**Verslag huishoudelijke elektrische installatie op laagspanning en zeer lage spanning****Algemeen:**

Referentie: 006-20260925-01	Datum controle: 25/09/2026
Keurder: 006

Eigenaar: Dennis de Groot	EAN-code: 541448820057555940
Adres installatie: Schaapsdries 28, 2260 - Westerlo	Nummer teller(s): 1sag1100829798
	Distributienetbeheerder installatie: Fluvius
Datum uitvoering installatie:	☐ Vóór 01/10/1981 ☒ Tussen 01/10/1981 en 01/06/2020 ☐ Vanaf 01/06/2020
Type:	☒ Wooneenheid ☐ Niet-huishoudelijk ☐ PV ☐ Batterij ☐ Laadpaal

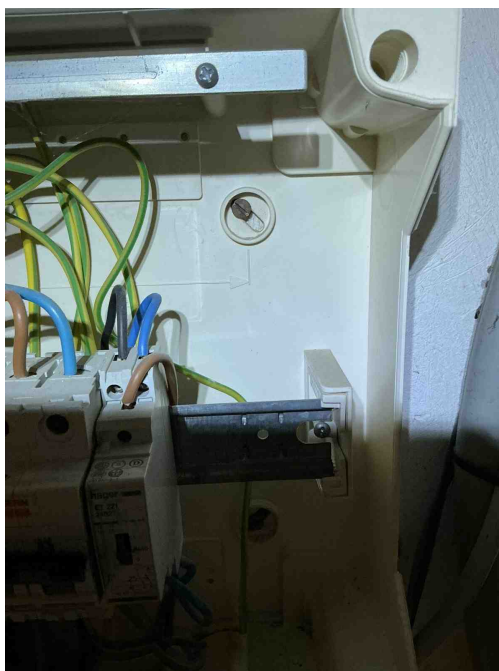
T21 - Het elektrisch materieel is niet geplaatst volgens de voorschriften van de fabrikant/ regels van goed vakmanschap . (Boek 1: 1.4.1.3)

Opmerking: O.a. schroeven bord4, schroeven, bord1, schroeven, bord2, kelder, schroeven bord3

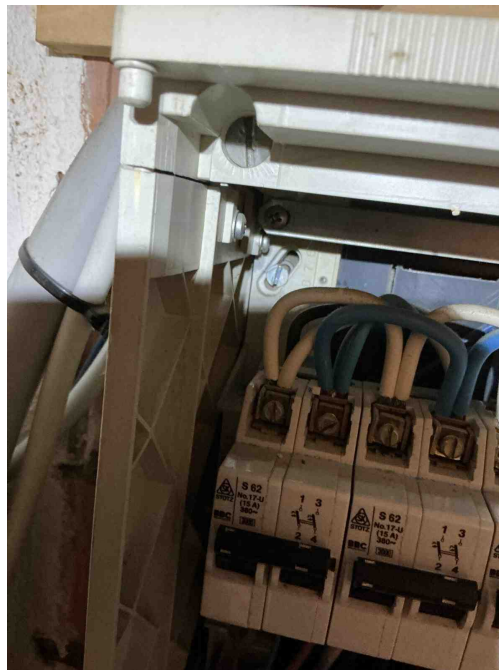
T21 - Het elektrisch materieel is niet geplaatst volgens de voorschriften van de fabrikant/ regels van goed vakmanschap . (Boek 1: 1.4.1.3)

Opmerking: O.a. schroeven bord4, schroeven, bord1, schroeven, bord2, kelder, schroeven bord3

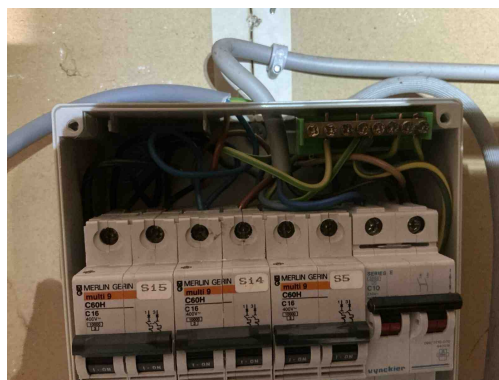
T21 - Het elektrisch materieel is niet geplaatst volgens de voorschriften van de fabrikant/ regels van goed vakmanschap . (Boek 1: 1.4.1.3)

Opmerking: O.a. schroeven bord4, schroeven, bord1, schroeven, bord2, kelder, schroeven bord3

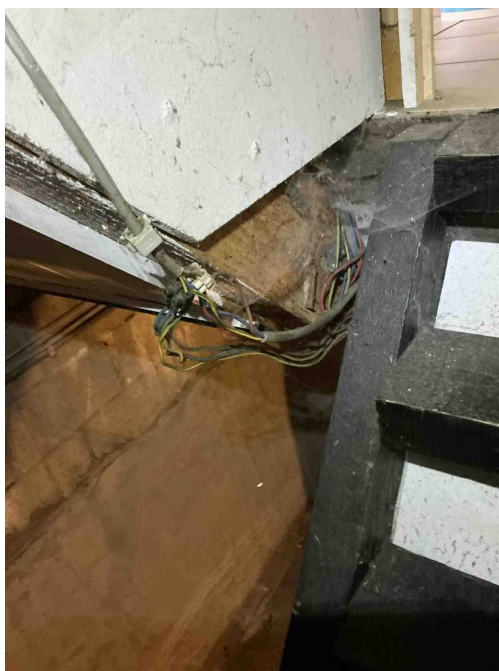
T21 - Het elektrisch materieel is niet geplaatst volgens de voorschriften van de fabrikant/ regels van goed vakmanschap . (Boek 1: 1.4.1.3)

Opmerking: O.a. schroeven bord4, schroeven, bord1, schroeven, bord2, kelder, schroeven bord3

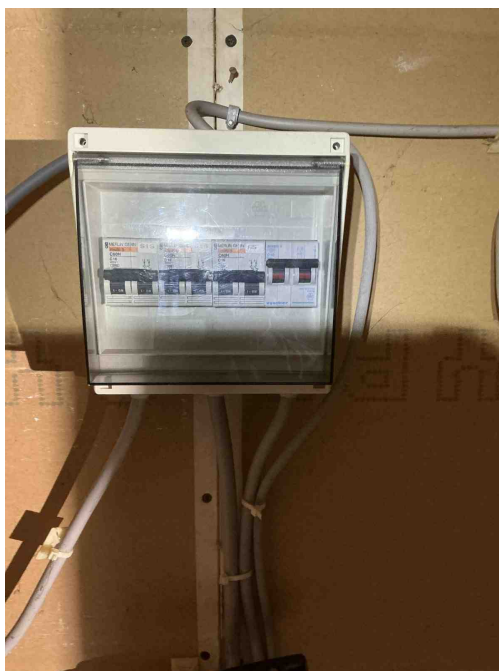
B17 - De voedingsspanning is niet op elk bord vermeld (Boek 1: 3.1.3.3).

Opmerking: O.a. bord1 en bord2 en bord3 en bord4

B04 - De aanduiding van de kringen, klemmen en/of schakelapparatuur ontbreekt, is onjuist of is onvolledig (Boek 1: 3.1.3.1/5.1.6.1).

Opmerking: O.a. bord1 en bord2, bord3 en bord4

B06 - Het elektrisch verdeelbord heeft niet de minimale beschermingsgraad IPXX-B in een gewone ruimte (Boek 1: 4.2.2.3).

Opmerking: O.a. bord2

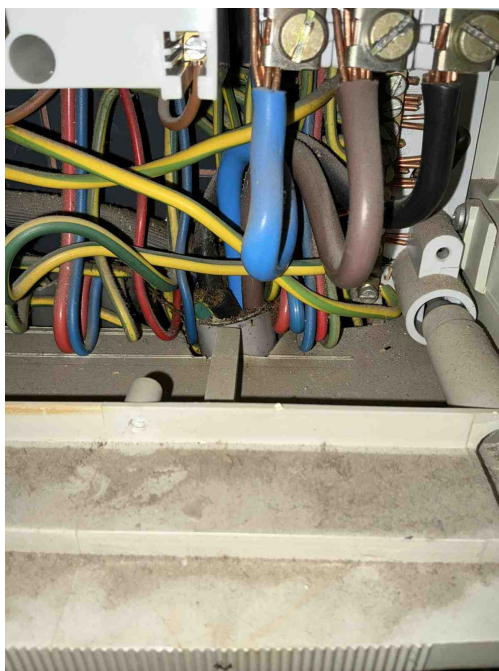
B17 - De voedingsspanning is niet op elk bord vermeld (Boek 1: 3.1.3.3).
Opmerking: O.a. bord1 en bord2 en bord3 en bord4

T23 - Het elektrisch materiaal is beschadigd. (Boek 1: 1.4.1.3).
Opmerking: O.a. lamp kelder, schroeven bord3 ontbreken

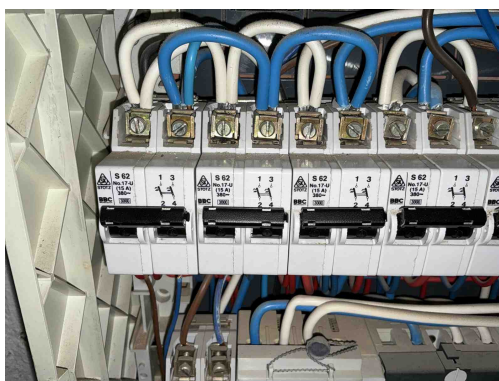
B14 - Abnormale opwarming van de beveiligingen, schakelapparatuur, aansluitklemmen (Boek 1: 4.4.1.1).
Opmerking: O.a. bord2

A19 - Er bevindt zich een geel-groene geleider in de meterbord verbinding aan de oorsprong van de installatie en deze is niet beveiligd tegen onrechtstreekse aanraking d.m.v. een differentieelstroominrichting van maximum 300 mA geplaatst in het begin van de elektrische installatie van een residentieel geheel (incl. in de gemeenschappelijke delen) (Boek 1: 1.5, 4.2.4.3, 4.2.4.4+ SYNERGRID C1/107).

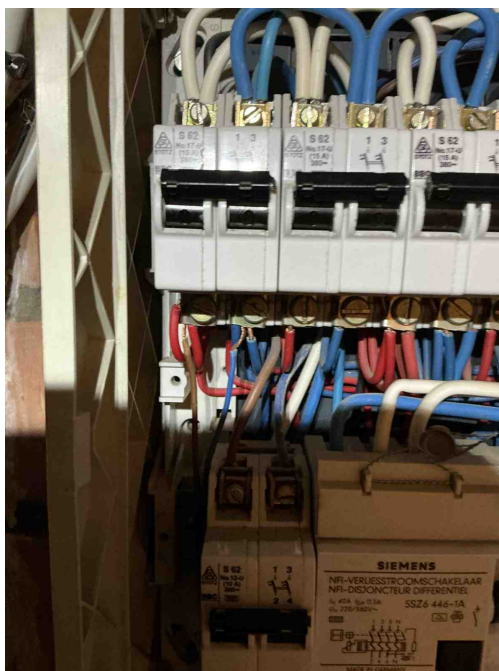
B16 - De interne soepele geleiders zijn niet aan beide uiteinden voorzien van samenknijpende hulzen of evenwaardig (Boek 1: 5.3.5.5).

Opmerking: O.a. bord1

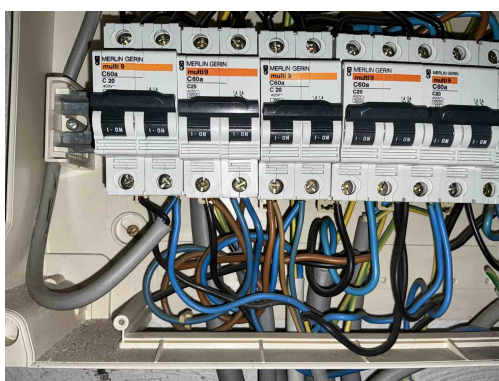
C04 - De waarde van de beveiliging tegen overbelasting is niet in overeenstemming met de leiding of verbruiker stroomafwaarts (Boek 1: 4.4.1.1).

Opmerking: O.a. bord1 en bord2

C07 - Stroombanen uitgevoerd door middel van parallel verbonden leidingen hebben niet dezelfde kenmerken zoals type, sectie, lengte, plaatsingswijze (Boek 1: 4.4.3.4).

Opmerking: O.a. bord1 en bord2

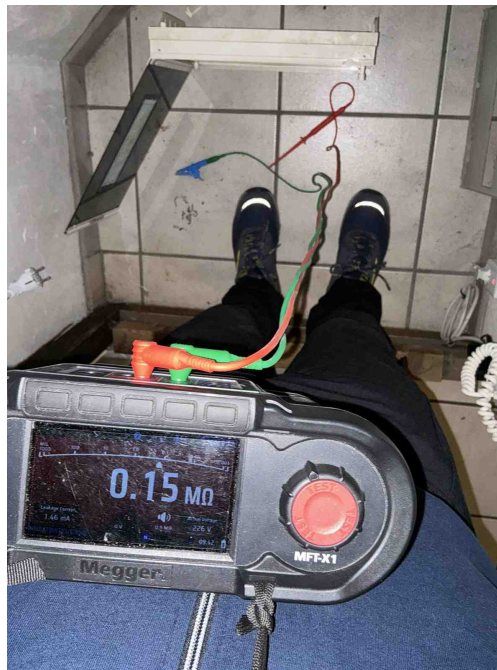
C04 - De waarde van de beveiliging tegen overbelasting is niet in overeenstemming met de leiding of verbruiker stroomafwaarts (Boek 1: 4.4.1.1).

Opmerking: O.a. bord1 en bord2

C07 - Stroombanen uitgevoerd door middel van parallel verbonden leidingen hebben niet dezelfde kenmerken zoals type, sectie, lengte, plaatsingswijze (Boek 1: 4.4.3.4).

Opmerking: O.a. bord1 en bord2

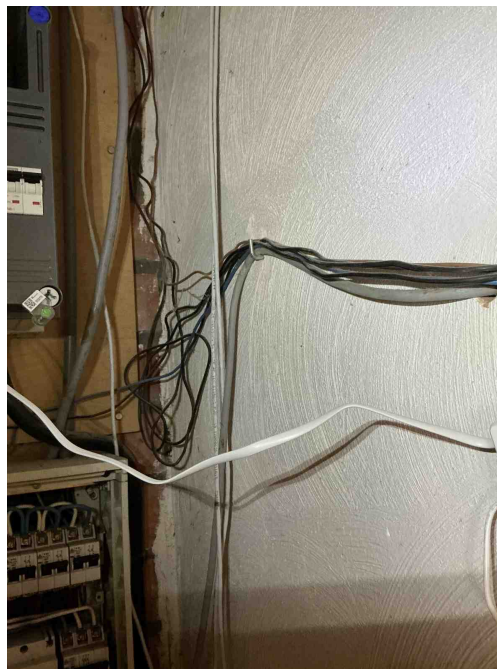
I01 - De waarde van de isolatieweerstand per kring dient tenminste 0,50 Mohm ($1000 \times U_{\text{test}}$) te zijn (Boek 1: 6.4.5.1).
Opmerking: O.a. bord2 kring c32

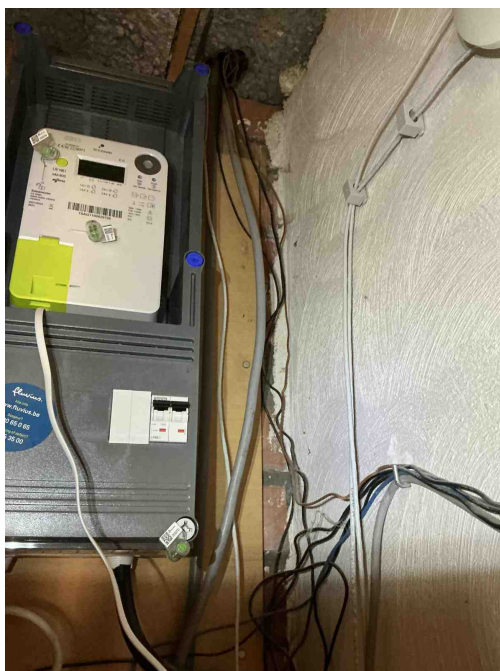
C21 - Het gebruik van geleiders van het type VOB, zonder bijkomende afscherming is niet toegestaan (Boek 1: 5.2.9.6).
Opmerking: O.a. rond kWh-meter, wasplaats, kelder, zolder

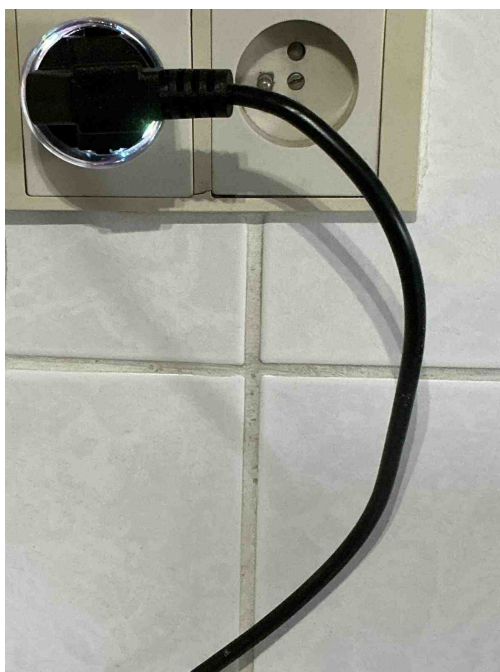
C13 - Onvoldoende bevestiging van de leiding(en) (Boek 1: 5.2.9.5).
Opmerking: O.a. rond kWh-meter

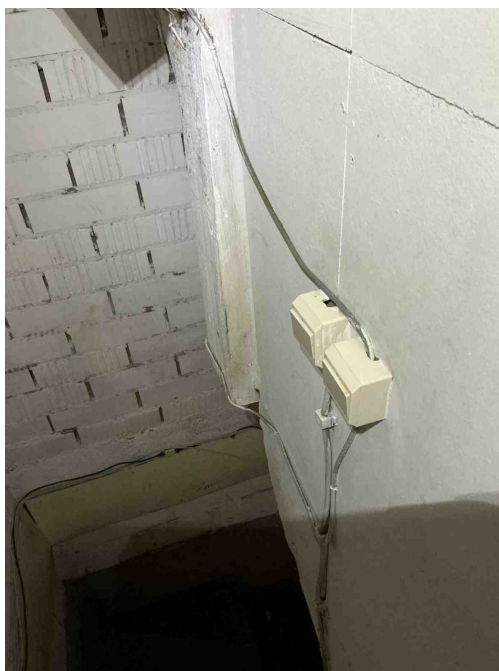
T09 - Bepaalde contactdozen en/of schakelaars zijn beschadigd (Boek 1: 1.4.1.3).
Opmerking: O.a. kelder, keuken, zolder

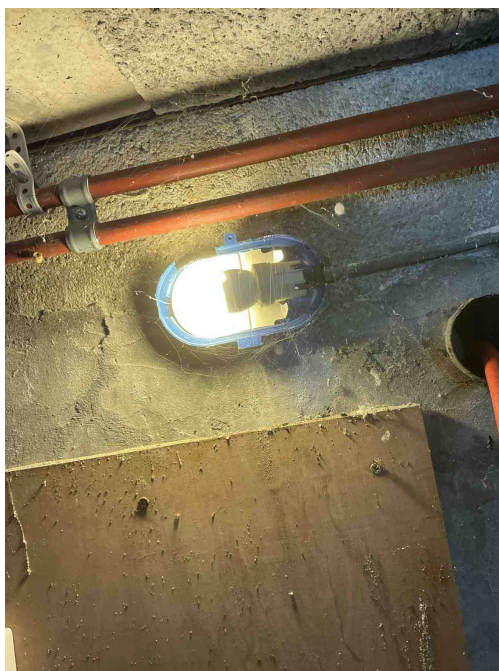
T09 - Bepaalde contactdozen en/of schakelaars zijn beschadigd (Boek 1: 1.4.1.3).
Opmerking: O.a. kelder, keuken, zolder

T13 - Opbouwcontactdozen en/of -schakelaars zonder achterplaatje mogen niet rechtstreeks op een brandbare ondergrond bevestigd worden (Boek 1: 4.3.3.5).
Opmerking: O.a. kelder

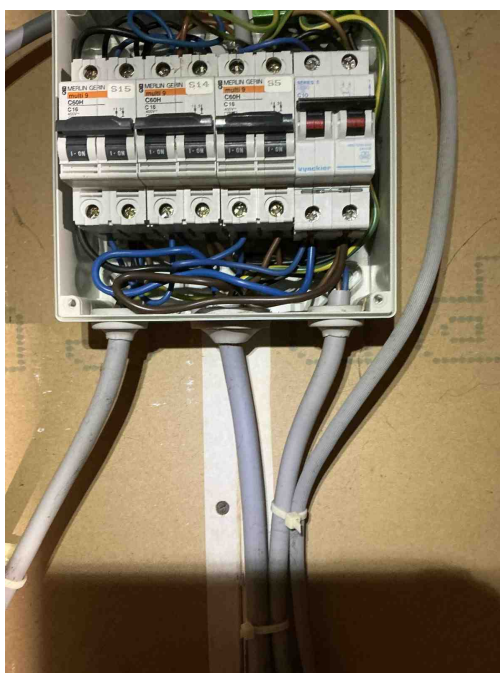
T23 - Het elektrisch materiaal is beschadigd. (Boek 1: 1.4.1.3).
Opmerking: O.a. lamp kelder, schroeven bord3 ontbreken

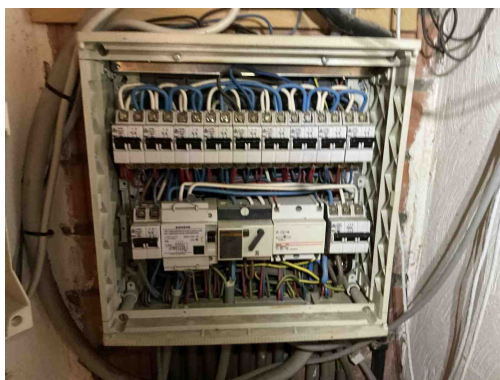
B24 - De sectie van de interne bekabeling van het elektrisch bord is niet aangepast aan de te verwachten stroom (Boek 1: 4.4.1.1/4.4.1.2).

Opmerking: O.a. bord3
